VILLENEUVOIS À VÉLO

Avis de l'association Villeneuvois à vélo dans le cadre de la participation du public par voie électronique pour l'autorisation environnementale sur le projet RN 21 « créneau de Monbalen »

Aménagement souhaité pour le rond-point sud de Saint-Antoine-de-Ficalba, en vert sur le plan

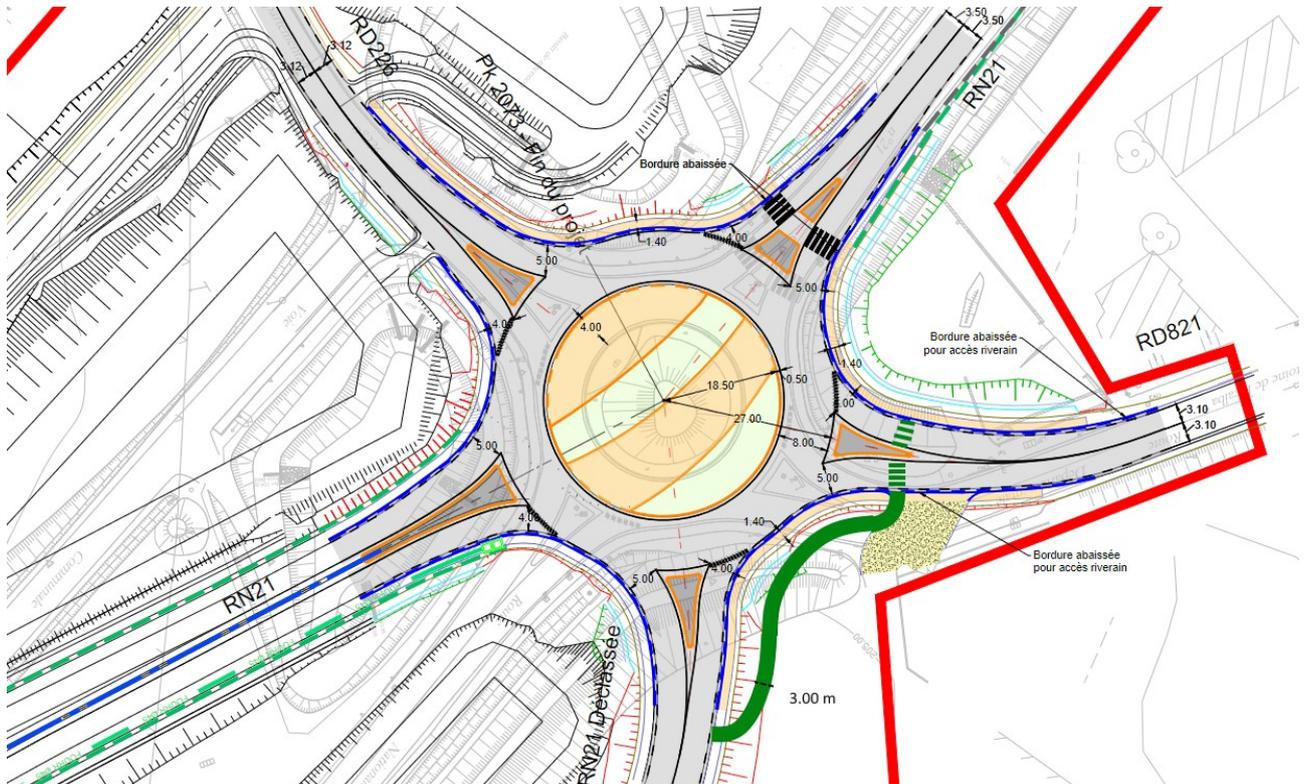
Sur le rond-point au sud de Saint-Antoine-de-Ficalba, aucun aménagement n'est prévu pour que les cyclistes puissent circuler de la RD 821 à la RN 21 déclassée sans devoir emprunter l'intégralité du rond-point, et donc devoir rouler devant les deux branches de la RN 21, sur lesquelles circuleront 12 000 véhicules jour. Si cela peut sembler normal pour les maîtres d'ouvrage, l'association Villeneuvois à vélo appelle à ne pas se satisfaire de cette situation, qui ne permet pas de sécuriser les circulations cycles de toutes et tous, y compris des familles, en vue d'une circulation apaisée de Saint-Antoine-de-Ficalba vers Monbalen et Laroque-Timbaut, en empruntant la RN 21 déclassée.

Afin d'éviter cette situation regrettable, Villeneuvois à vélo demande à ce que soit prévu un véritable chemin de circulation piétonne et cyclable au sud-est du rond-point du sud de Saint-Antoine-de-Ficalba, permettant dans les deux sens de ne pas traverser le rond-point, avec un passage piéton supplémentaire sur la branche de la RD 812.

Ce sentier est conforme à la nouvelle doctrine du CEREMA concernant les aménagements cyclables sur carrefour giratoire, tendant à la généralisation des carrefours dits « hollandais ».
